令和2年8月13日

国土交通省  
鉄道局長 上原 淳 様

静岡県中央新幹線対策本部長  
静岡県副知事 難波 喬司

「リニア中央新幹線静岡工区 有識者会議」におけるJR東海の  
提出資料についての静岡県の考察

図 23 定期観測地点（年2回）のモデルの再現性確認結果（豊水期・渇水期）

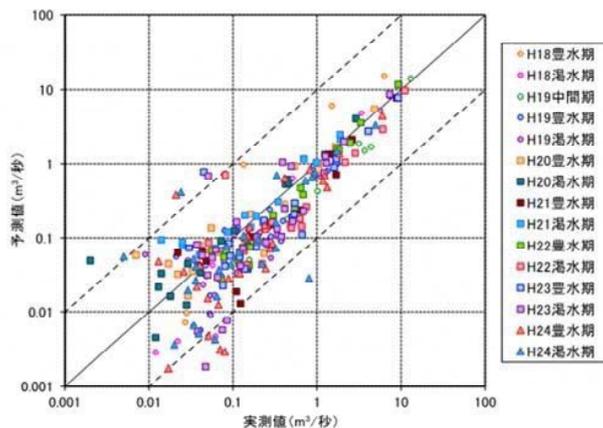
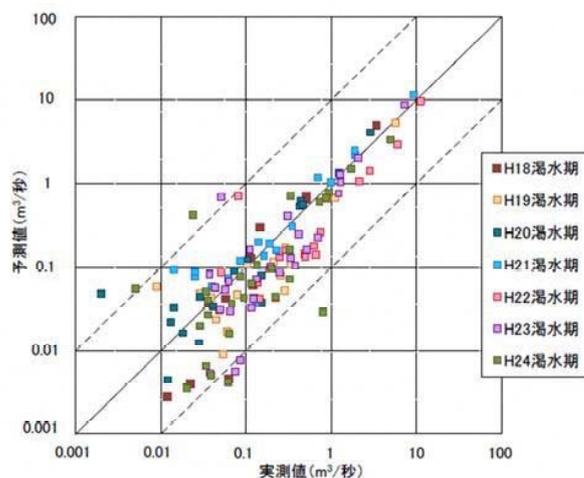
P. 19の図23、P. 20の図24からわかるように、1 m<sup>3</sup>/秒以下の実測値の領域では、実測値に対し、予測値が小さめに計算されている。全

体としても図中の実測値÷予測値=1を示す実線より下に予測値が計算される傾向が見える。

これは推測だが、「降水量を実現現象より小さめに設定したため、流量が大きい時の河川流量の再現性を上げるために、透水係数を小さくとして、地中への浸透量を減らし表流水への流出量を増やす。透水係数を小さくとしているため、地中への降水の浸透量が小さめに計算される。このため、流量の小さい実測値の領域（地下水から河川への流出の割合が大きい、 $0.01 \sim 1 \text{ m}^3/\text{秒}$ ）では、地下水から河川への流出が小さめに計算され、予測値は実測値より小さめに計算される傾向にある。」とも言える。

前述のように、降水量の与え方の根拠が適切でなく、かつ降水量の与え方が不適切であることを計算上補うために、透水係数が実現現象より小さめに設定されている可能性がある。これによって、トンネル湧水量は小さめに予測されている可能性がある。

### (3) 県境付近の断層の評価

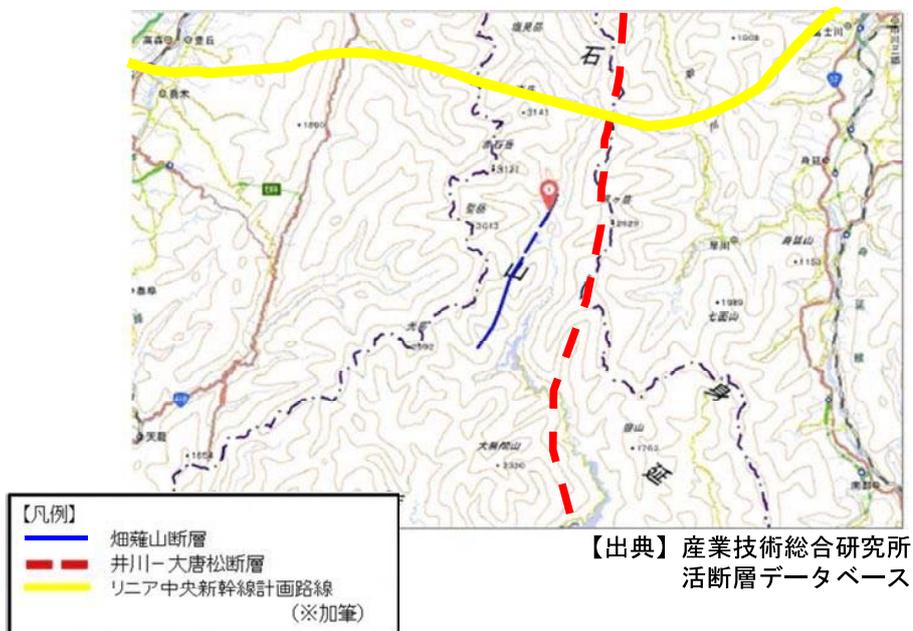
国立研究開発法人産業技術総合研究所等の資料によれば、畑薙山断層は推定断層で、J R東海が示す位置よりも南側にある。J R東海は、南側にある畑薙山断層を北側に延長し、山梨県境付近も畑薙山断層としている。しかし、もっと大きな構造で見ると、山梨県境付近の断層は井川-大唐松山断層の一部であると考えるのが妥当である。断層の評価は、トンネル湧水量や地下水位低下の予測に対して、大きな影響を与える。ボーリングを行い、データを得るなど、さらに十分な調査・検討が必要である。

図 24 定期観測地点 (年 2 回) のモデルの再現性確認結果 (渇水期のみ)

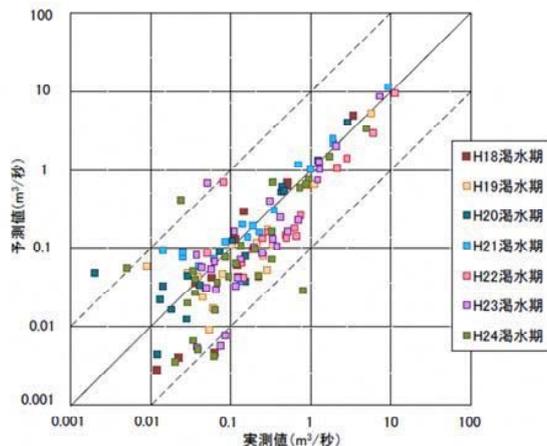
実際、例えば、 $0.09\text{m}^3/\text{秒}$ の実測値に対して、予測値はその10倍の $0.9\text{m}^3/\text{秒}$ から、0.1倍の $0.009\text{m}^3/\text{秒}$ の間の値に計算されている。すなわち、予測値は実測値の10倍で計算されることもあれば1/10で計算されることもある。(P. 20 図24)

ここで用いている「実測値」は、渇水期のある時期の平均値であると思われる。一般に、平均値で比較することで再現性のばらつきは小さくなる。平均値の比較でこのような再現性のばらつきがあるということは、より短い時間間隔の計算値では、さらに大きな再現性のばらつきが生じていると考えられる。

P. 20 図 24 において、沢等の流量の定期観測地点のうち、渇水期のデータを取り出した相関係数が 0.96 とされている。

この相関係数は、流量  $0.01 \text{ m}^3/\text{秒}$  から  $10\text{m}^3/\text{秒}$  の 1000 倍の流量幅の間で計算されている。この相関係数は、1000 倍の流量幅のときに、実測で流量が大きいときは予測値も流量が大きく、同じく小さいときは小さく計算されているかの傾向を見るためのものである。

この点については、前述のとおり、実測値の 0.1 倍で計算されることもあれば、10 倍で計算されることもある。とりわけ、地下水の動きが沢の湧水量に支配的に影響を与える流量実測値が小さい領域でバラツキが大きい。

これは、地下水の動きが影響を与えるトンネル湧水量の予測値においても、実現象の 0.1~10 倍の範囲でバラツキがある可能性を示している。(なお、相関係数の回帰式が、 $y$  (計算値) =  $x$  (実測値) ではなく、 $y = 0.9x - \alpha$  ではないかについても情報開示を願う。)

図 37 地下水位（計算上）予測値低下量図（トンネル掘削完了時：工事発手10年後）

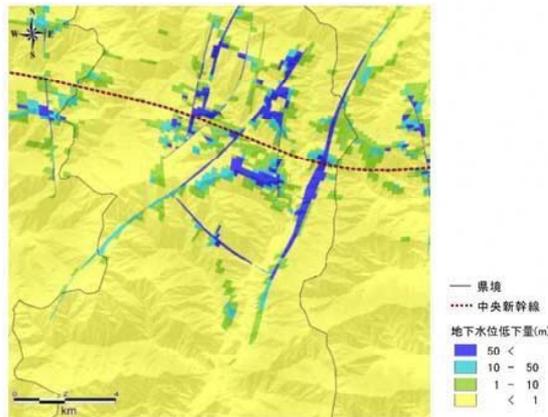
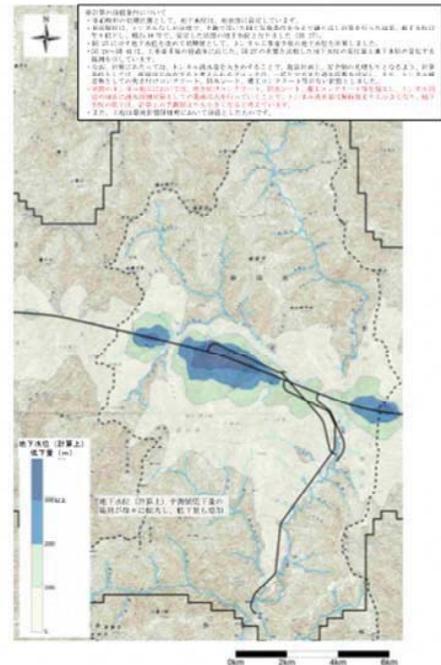
P. 28~P. 41 に「地下水位 (計算上) 予測値低下量図」が示されている。これによると、断層付近においても、地下水位の低下はトンネル近傍にとどまっている。このことは、断層部の掘削の際の突発湧水などがもたらす地下水位の変化が十分考慮されていない可能性を示している。

参考図は、静岡市が別のモデルを用いて解析したものである。このモデルでは、断層に沿って (平面図上) 長い帯状に地下水位が低下しており、JR 東海のものとは明らかに解析結果が異なる。

また、JR 東海は、畑薙山断層はトンネル内湧出量が大きいため、山梨県側からの「登り勾配」で掘らなければ危険であると説明している。しかし、JR 東海の解析結果によれば、トンネル掘削完了時の地下水位低下予測値 (P. 37 図 37) で見る限り、「下り勾配」で掘る荒川

岳北部の地下水位低下の範囲が畑薙山断層付近より大きい。

地下水位低下の範囲が大きい、すなわち、トンネル湧水量が多いところを「下り勾配」で掘るとし、より地下水位低下の範囲が小さく、トンネル湧水量が少ない畑薙山断層付近は「下り勾配」で掘るのは危険としている。自己矛盾があると言わざるを得ない。
